DECRETO ALCALDICIO NUM. 013/ (Sección "B")

- 1) El correo electrónico de fecha 09 de enero de 2018, del funcionario Juan Ramón Vargas, Encargado de ChileCompra, que solicita Decreto Alcaldicio de modificación de Bases de la licitación pública 3866-62-LR17.

- 1) Que, de acuerdo a lo expuesto por la unidad encargada de la licitación, los documentos denominados como "1.6 EETT - CAMION MULTIPROPOSITO.doc" y "ANEXOS -CAMION.docx", correspondientes a Especificaciones Técnicas y Anexos de la licitación, respectivamente, presentan omisiones y errores no sustanciales en su presentación, los cuales deben ser subsanados a través de una modificación.
- 2) Que, los nuevos antecedentes se adjuntarán a la ficha de licitación en el sistema de información denominados como "1.6 EETT - CAMION MULTIPROPOSITO-REV.doc" y "ANEXOS -CAMION-REV.docx" y pasarán a ser parte de las bases administrativas.
- 3) Que, se atiende a la necesidad de ampliar los plazos de la licitación para que los eventuales oferentes puedan tener la posibilidad de aclarar nuevas dudas sobre el documento y posteriormente presentar su oferta.

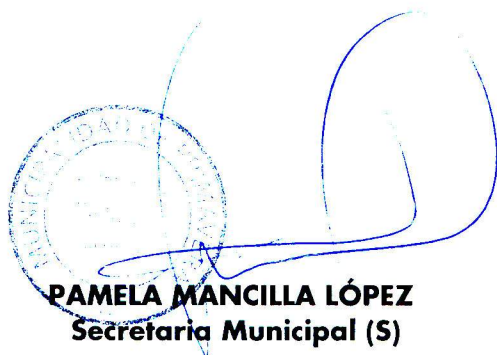
Donde dice:

2.1.1.1	Brazo telescópico, con sillín incorporado en el propio equipo para el operador, dotado con pala tipo almeja	Brazo telescópico, con sillín incorporado en el propio equipo para el operador, dotado con pala tipo almeja
2.1.1.2	Capacidad	3000 kg. a 3.0mt.(Minimo) 1000 kg. a 7.0 mt (Minimo)

Debe decir:

2.1.1.2	Capacidad	3000 kg. a 3.0mt.(Minimo) 1000 kg. a 7.0 mt (Minimo)
---------	-----------	---
